OKRESNÝ
ÚRAD
LIPTOVSKÝ MIKULÁŠ

Číslo: OU-LM-OSZP-2017/7519-16-CEN

ROZHODNUTIE

„DEMÄNOVSKÁ DOLINA REZORT BIELA PÚŤ - ÚBOČ“
uvedená v predloženom zámere

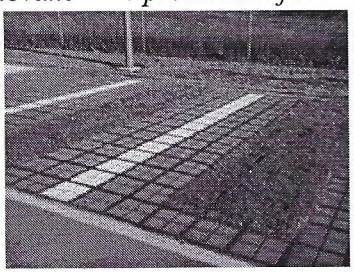
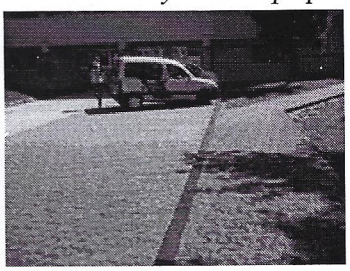
7. *V prípade nevyhnutnosti povrchovým státí ako aj na ploché strechy a iné spevnené vodorovné plochy požadujeme použitie retenčnej dlažby , ktoré zabezpečia minimálne 80% podiel priesakovej plochy preukázateľne zadržania minimálne 8 l vody/m^2 po dobu prvých 15 min. dažďa a znížia tepelné napätie v danom území, viď informačný materiál Národnej recyklačnej agentúry SR www.samospravydomov.org/files/retencna_dlazba.pdf. Tieto materiály spĺňajú technické predpisy definované v predchádzajúcom bode týchto pripomienok.*

• *recyklovaná plastová vegetačná tvárnica vysypaná kamennou drťou fr. 8-16*	hr. 50mm
• *kamenivo fr. 0-4 tr.A*	hr. 20mm
• *geotextília netkaná protiropná*	
• *separačná geotextília (podľa potreby hydroizolačná a vyspádovaná do ORL)*	
• *hutnené drvené kamenivo fr. 0-4, tr.A*	hr. 20 mm
• *hutnené drvené kamenivo fr. 0-63, tr.A*	hr. 175 mm
•*výstužná geomreža*	
Celková hrúbka skladby	hr. 265 mm

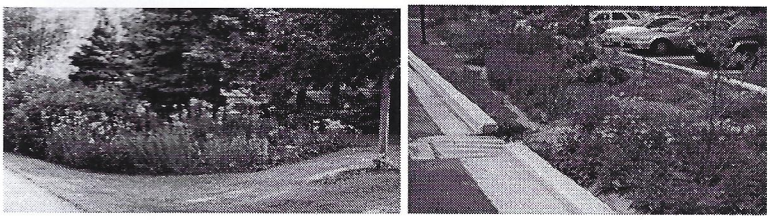
20. *Nakladanie s vodami, zabezpečenie správneho vodného režimu ako aj vysporiadanie a s klimatickými zmenami je komplexná a systematická činnosť; v zmysle §3 ods. 4 až 5 zákona OPK č.543/2002 Z.z. sú právnické osoby povinné zapracovávať opatrenia v oblasti životného prostredia už do projektovej dokumentácie. Spôsob ako sa daná problematika vyrieši je na rozhodnuté navrhovteľa, musí však spĺňať isté kvalitatívne aj technické parametre, viac k tejto téme napr.: http://www.uzemneplany.sk/zakon/nakladanie-s-vodami-z-povrchoveho-odtoku-v-mestach. Vo všeobecnosti odporúčame realizáciu tzv. dažďových záhrad.*
